## ESTUDIO DE IMPACTO AMBIENTAL, Cat. II

### PRIMERAS ACLARACIONES

**DEIA-DEEIA-AC-0139-1307-2023, de 13 de julio de 2023**

**“CAMPO REAL”**

COORDENADAS: 2021-01-ANT-01-R0

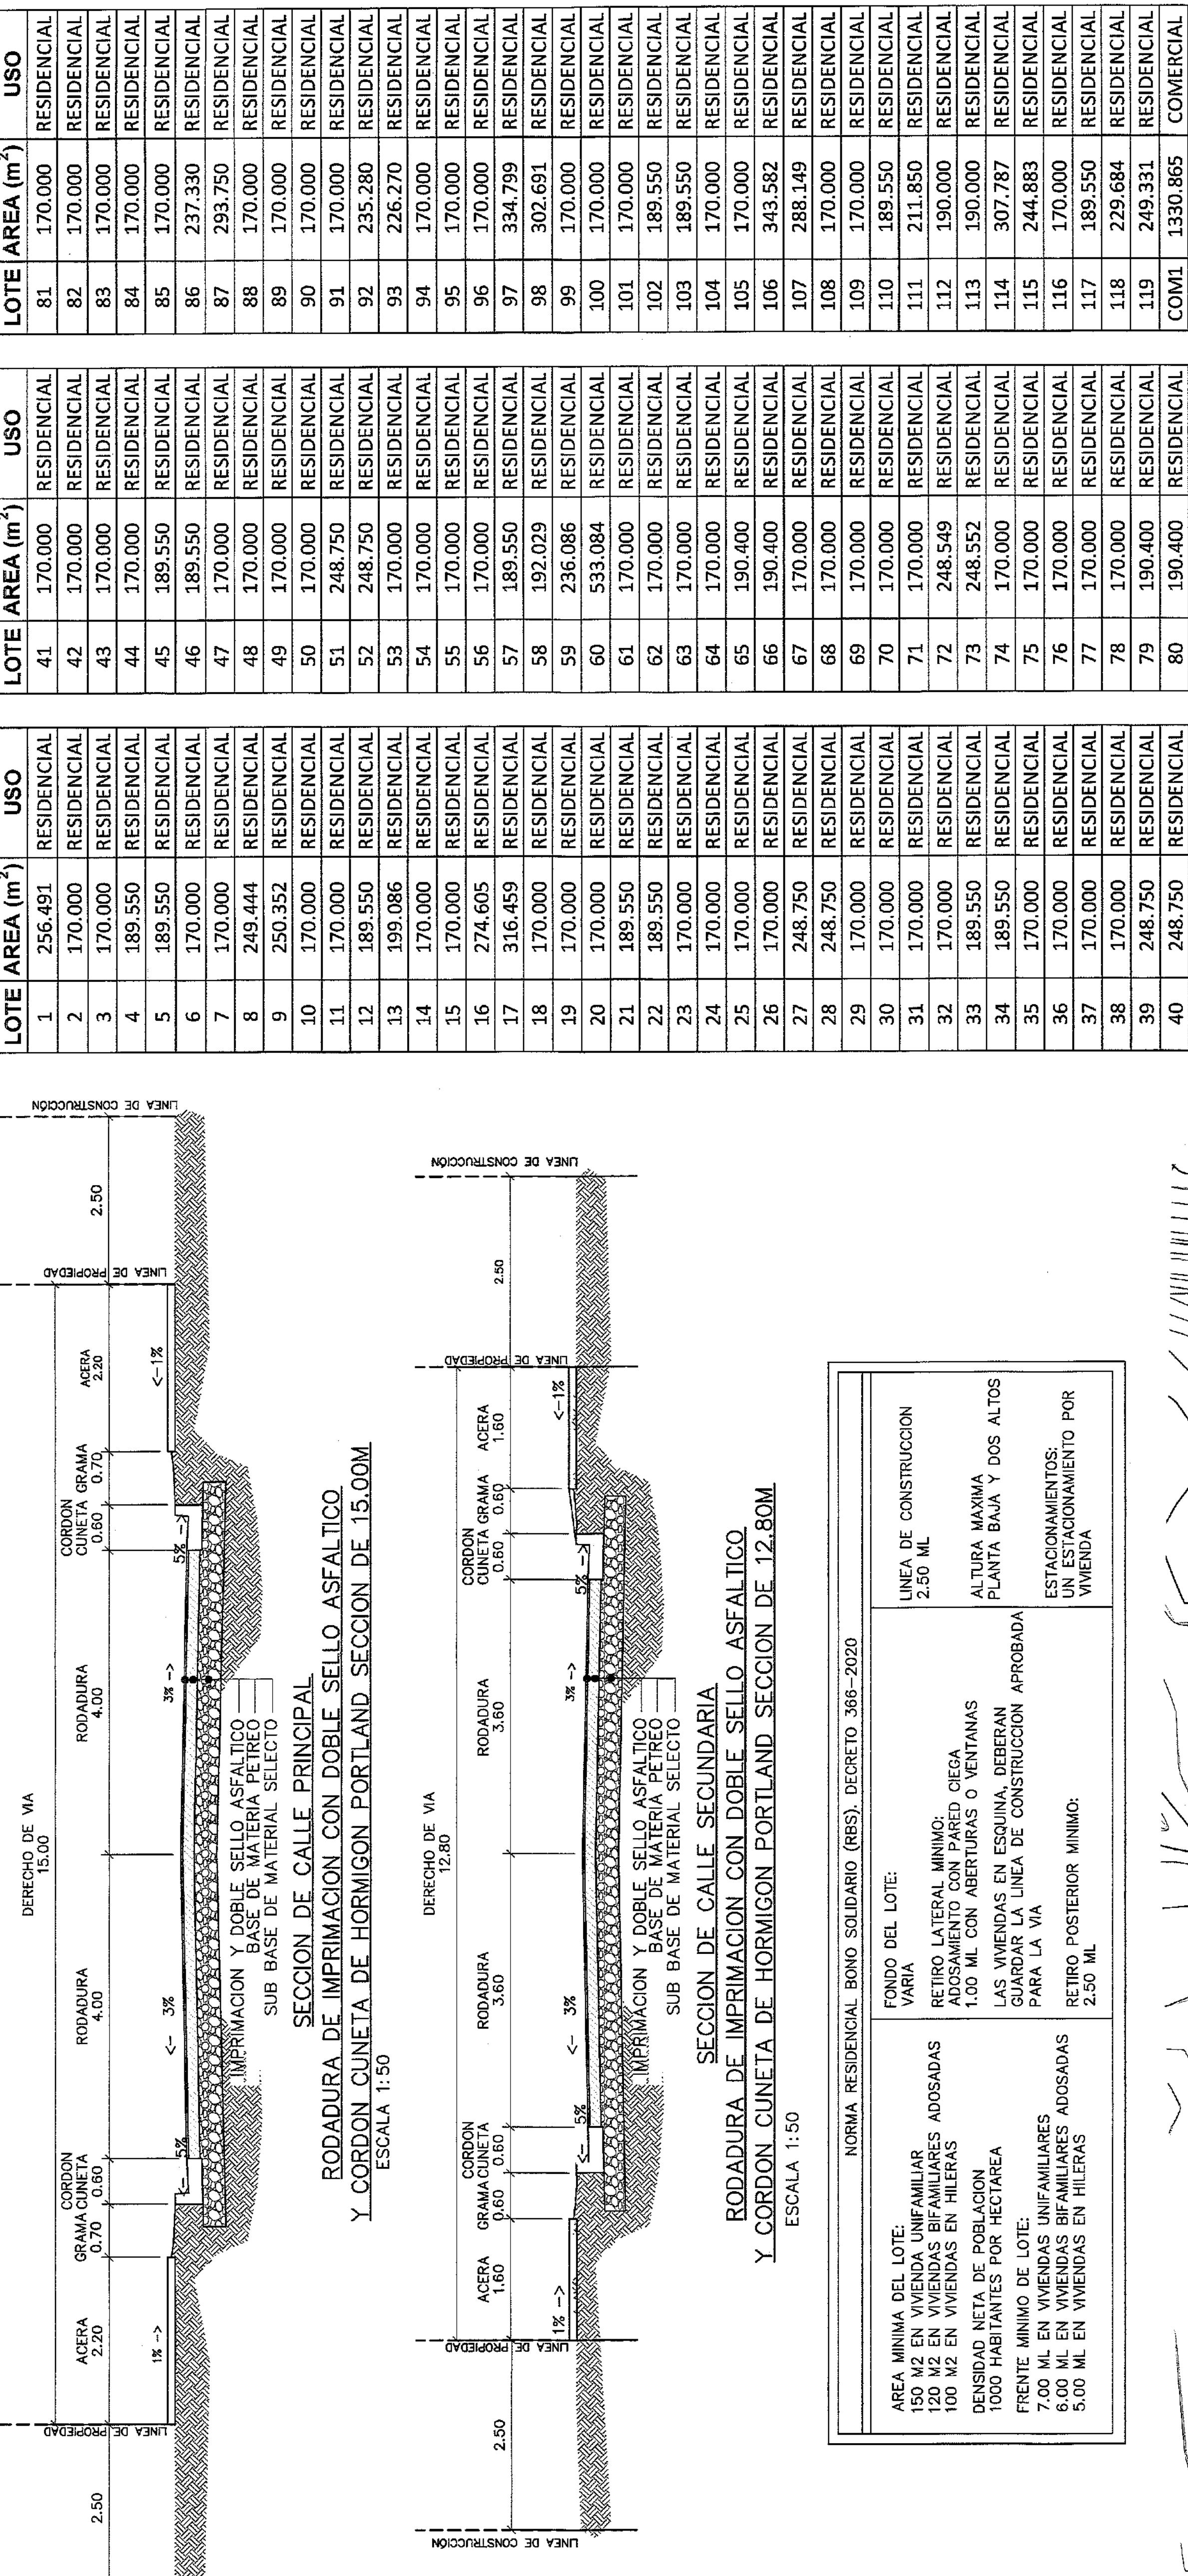
3. En página 56 del EsIA, punto **5.8. Concordancia con el Plan de Uso del Suelo**, señala “*El proyecto residencial “CAMPO REAL” se acogerá a la Norma Residencia de Bono Solidario (RBS), Comercio Vecinal (CI), Parque Vecinal (Pv), Área Recreativa Vecinal (Prv), Equipamiento Servicios Básico Vecinal (Esv)*”, además en anexos se adjunta el certificado de asignación de Uso de Suelo. Por lo antes descrito, se le solicita:
  - a. **Presentar anteproyecto aprobado de “CAMPO REAL”, por la autoridad competente, legible.**

Se adjunta las hojas de planos 2021-01-ANT-01-R0, 2021-01-ANT-02-R0 y 2021-01-ANT-03-R0, correspondientes al ANTEPROYECTO aprobado por la Dirección Nacional de Ventanilla Única, del Ministerio de Vivienda y Ordenamiento (MIVIOT). Adicional, se adjunta la Nota 141302-044-2023, que acompaña a los planos del Anteproyecto aprobado, emitida por esa misma Dirección.

CÓDIGO: 02-2022-01-ST-300-R00  
CÓDIGO:

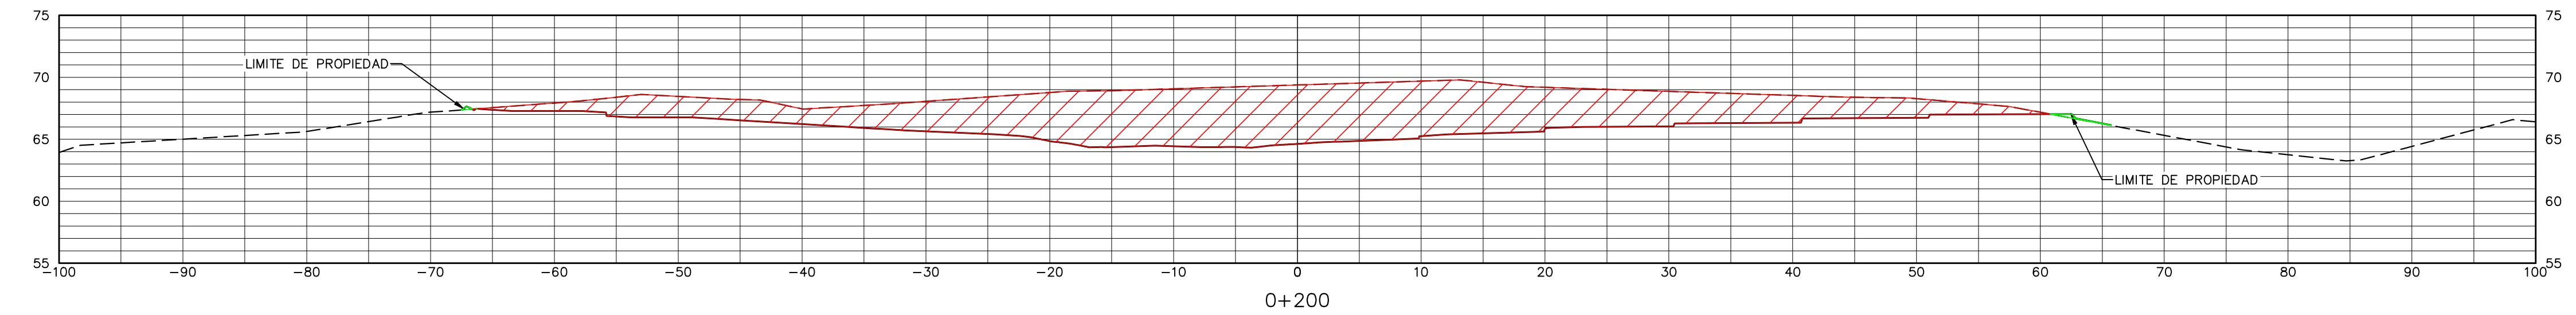
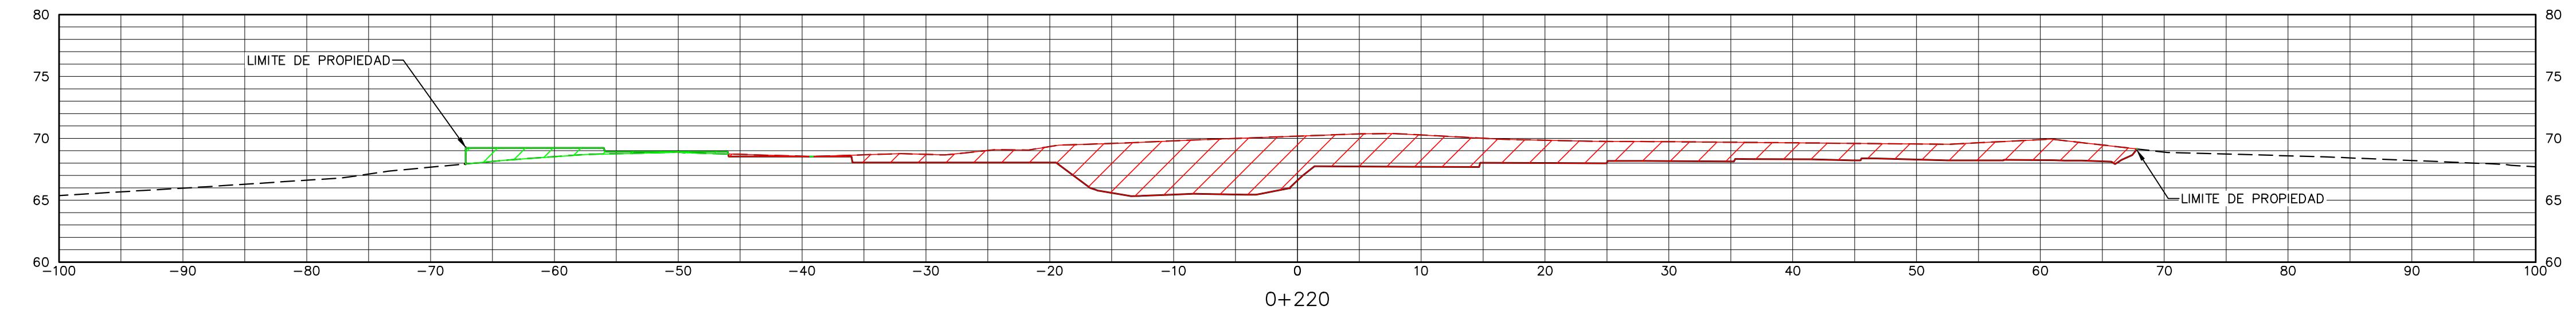
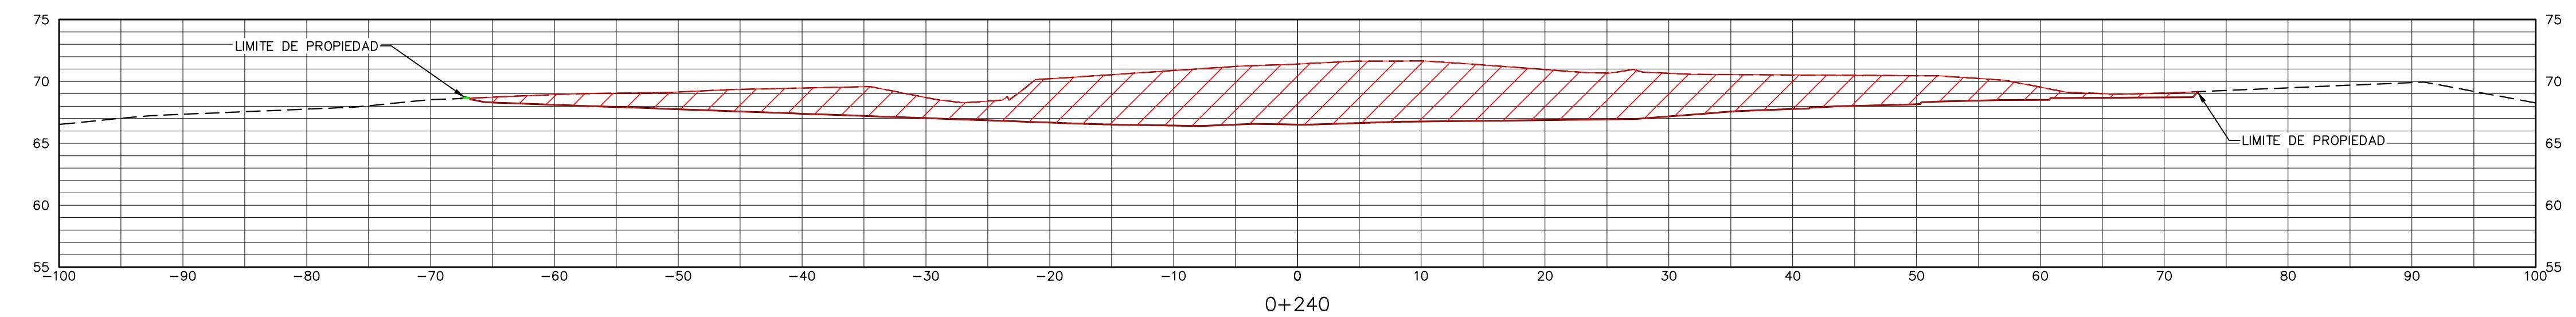
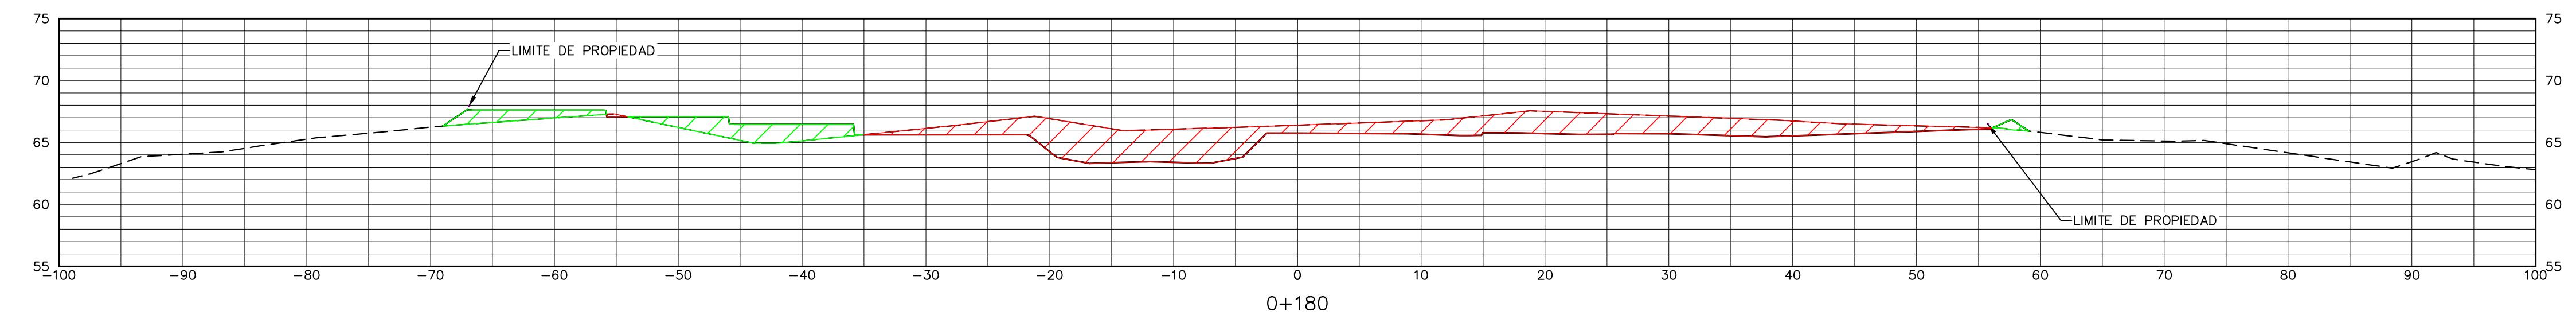
- a. Presentar planos de los perfiles de corte y relleno, donde se establezca: el volumen de movimiento de tierra a generar en el proyecto y volumen de material de relleno e indicar los niveles seguros de terracería.

Se adjuntan las hojas de planos 2-02-2022-01-ST-300-R00, 2-02-2022-01-ST-301-R00, 2-02-2022-01-ST-302-R00 y 2-02-2022-01-ST-300-R00, correspondientes a las secciones transversales

CÓDIGO: PP-120

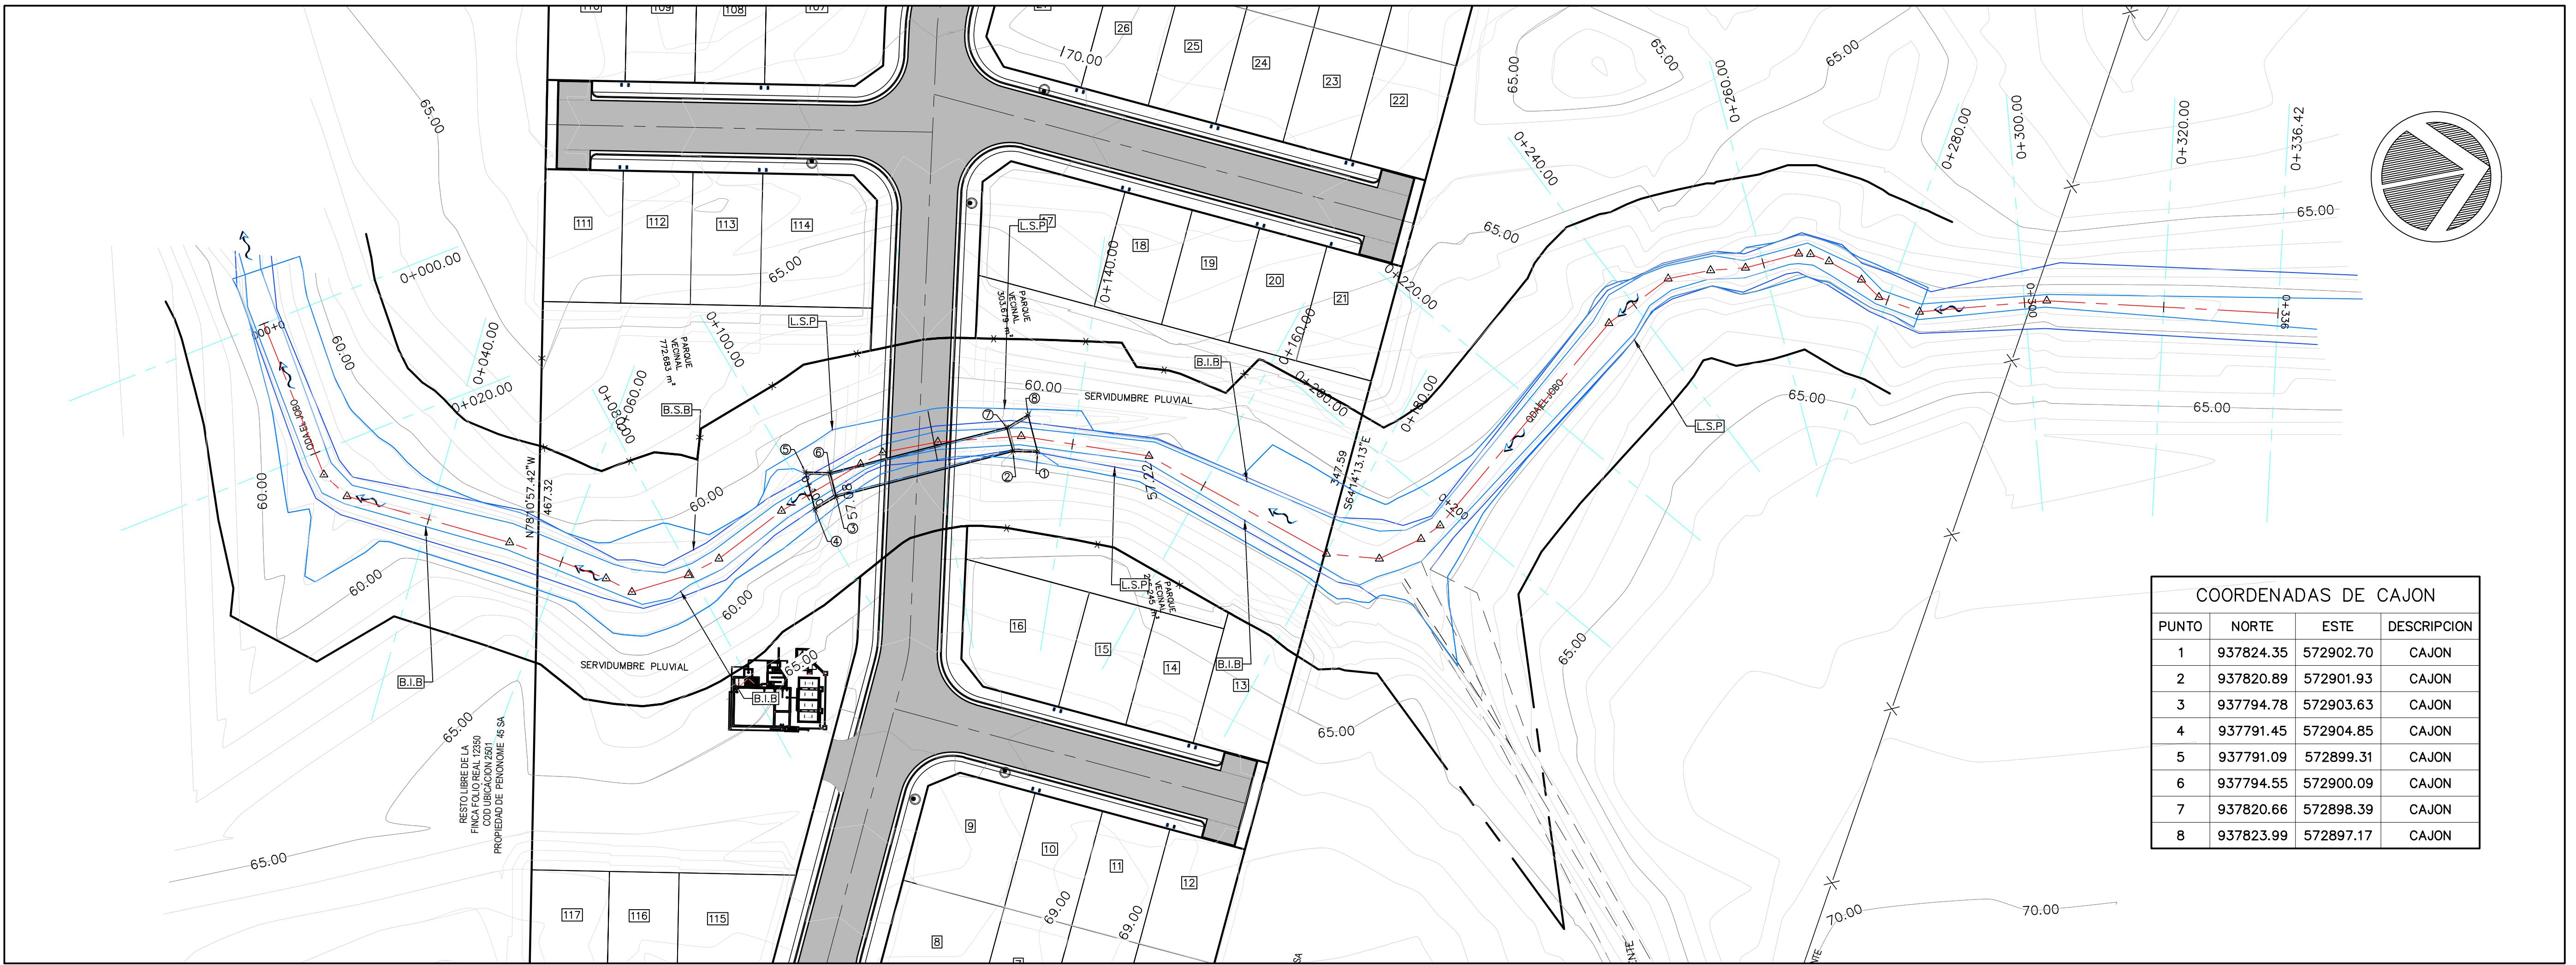
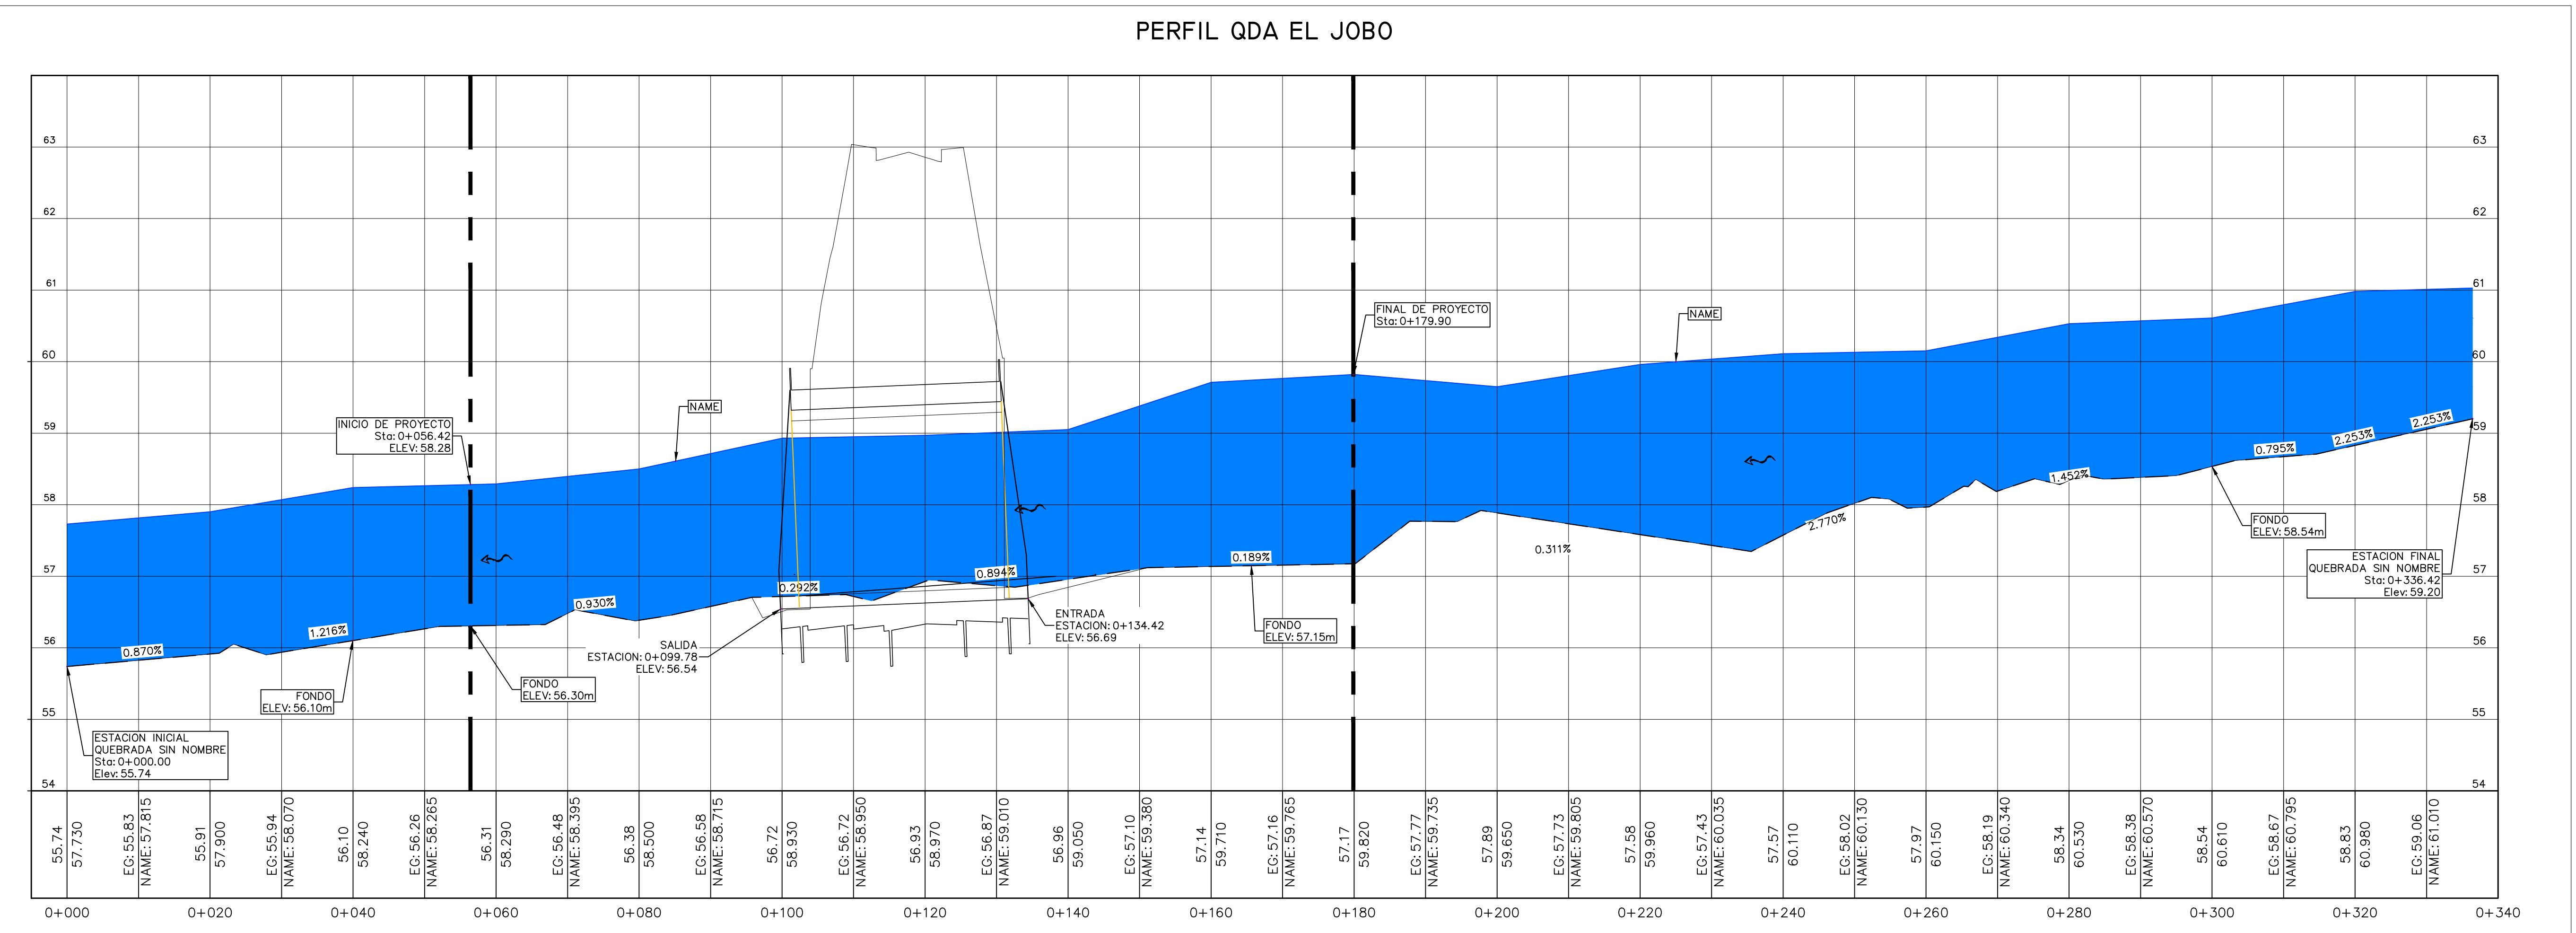
- c. **Ampliar la información sobre las obras en cauce a realizar en base al trazado de vía que se observa en el plano de distribución del proyecto, el mismo debe ser detallado dentro del EsIA. Información solicitada mediante el Memorando DSH-462-2023.**
